Erstmusterprüfbericht
Initial sample test report
☒
☐
☐

Berichts-Nr. / Report no.: **VZ24-142**

Lieferanten-Nummer /
Supplier no.:Kenn-Nummer, Abnehmer/
Code number, receiver:Benennung/
Part name: **Ritzel Z18 m0,8**Benennung/
Part name: **Ritzel Z18 m0,8**Sachnummer/ Reference no.: **2-684-006**Sachnummer/ Reference no.: **2-684-006**Zeichnungsnummer/Drawing no.: **2-684-006**Zeichnungsnummer/Drawing no.: **2-684-006**Änderungsstand/ Update level/date: **4 251106 WM1**Änderungsstand/ Update level/date: **4 251106 WM1**

Sheet
4/10

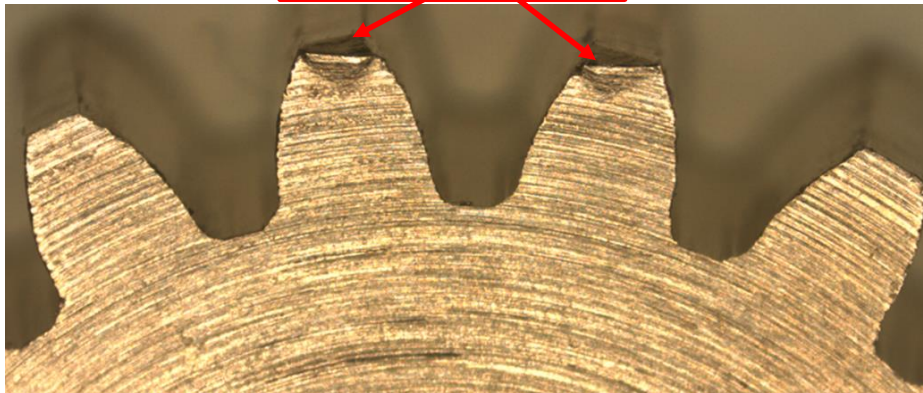
Podmienka: Zdokumentovaný defekt na strane 4 nebude akceptovateľný v ďalších dodávkach.

Na tento dielec bude nastavená vstupná kontrola, kde bude kontrolovaný vnútorný priemer a vizuálne defekty (podobne ako na strane 4) ak budú diely mimo špecifikácie alebo budú mať vizuálne defekty ako na strane 4 diely nebudú akceptovateľné a budú vratené dodávateľovi.
